# **DIRECTION DES ÉVALUATIONS ENVIRONNEMENTALES**

**Rapport d'analyse environnementale  
concernant la modification du décret numéro 481-2007  
du 20 juin 2007 relatif à la délivrance d'un certificat d'autorisation  
en faveur de la ministre des Ressources naturelles et de la Faune  
pour le projet d'aménagement d'un seuil dans la rivière aux  
Sables, sur le territoire de la ville de Saguenay,  
prévu dans le cadre du projet global de régularisation  
des crues du bassin versant du lac Kénogami**

**Dossier 3211-01-055**

**Le 16 mai 2011**

FIGURE 1 : SEUILS DANS LA ZONE DE TRANSITION (CROQUIS TRANSMIS PAR GÉNIVAR, 2010)

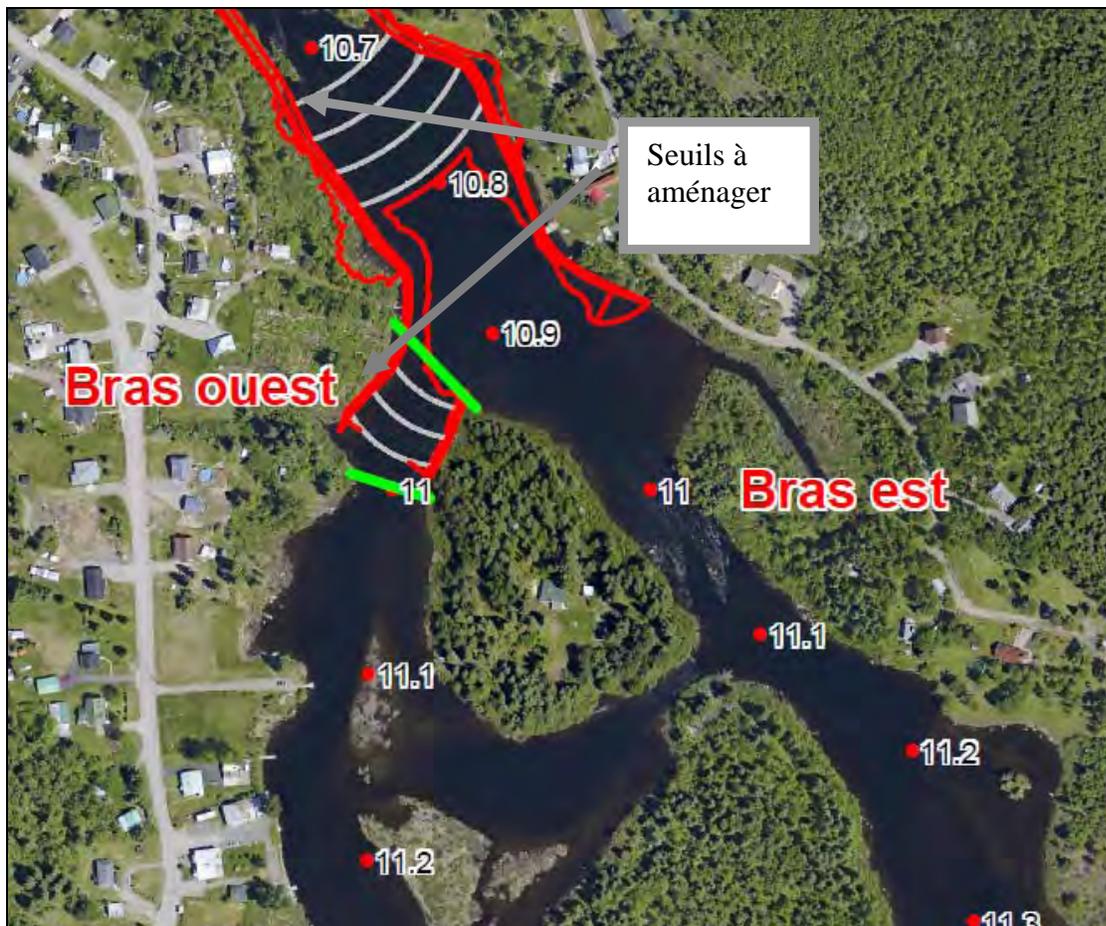
Par ailleurs, les relevés géotechniques récents et la modélisation hydraulique ont amené l'initiateur à craindre l'émergence d'une érosion du lit de la rivière entre le lit naturel et le lit excavé dans la zone de transition en amont des travaux (MRNF, 2010). En effet, la modélisation réalisée indique que les vitesses futures d'écoulement seront augmentées significativement à cet endroit et le lit actuel de la rivière est trop meuble pour résister à cette nouvelle force hydraulique. Afin de contrer cette érosion, l'initiateur compte aménager deux séries de petits seuils dans ce secteur. Ces seuils seront en partie localisés à l'extérieur de la zone définie dans l'étude d'impact soit entre les chaînages 10+720 et 10+800 et dans le bras est de la rivière vers le chaînage 10+960. (MRNF, 2010). Une encoche sera réalisée dans chacun des seuils afin de permettre le passage de kayaks et favoriser la circulation du poisson (MRNF, 2010).

Par ailleurs, l'initiateur a bien démontré la nécessité de réaliser l'aménagement de seuils dans la zone de transition en amont puisque cet aménagement assurera une protection contre l'érosion du lit de la rivière. Le MRNF secteur faune a par ailleurs suggéré la possibilité d'utiliser un substrat compatible à la mise en place d'une frayère à omble de fontaine dans le secteur des seuils et ainsi bonifier cet aménagement sur le plan faunique. L'initiateur a analysé cette possibilité et conclut que les vitesses d'écoulement sont trop élevées pour permettre le maintien de gravier dans ces zones. Par contre, l'initiateur s'est engagé à placer des blocs de plus grande dimension entre les seuils pour créer une hétérogénéité d'écoulement dans ces secteurs et ainsi favoriser une plus grande diversité d'habitats. Les résultats de la modélisation effectuée par l'initiateur révèlent également que l'abaissement du niveau d'eau dans la rivière risque d'affecter un milieu humide localisé en rive droite directement en amont des travaux. L'initiateur s'est engagé à analyser la situation et à apporter une mesure correctrice en berge afin de ne pas accentuer le drainage de ces secteurs, le cas échéant (MRNF, 2011c).

En ce qui concerne la construction des seuils, ceux-ci nous apparaissent nécessaires afin de minimiser les risques d'érosion régressive du lit de la rivière. Étant intégrés aux travaux d'excavation de la phase 2, la construction de ces seuils ne devraient pas générer d'impacts supplémentaires à ceux déjà prévus à cette phase. Par ailleurs, l'aménagement d'une encoche dans les seuils et la mise en place de blocs de plus grande dimension entre les seuils assurera une intégration plus naturelle de ces derniers dans la rivière.
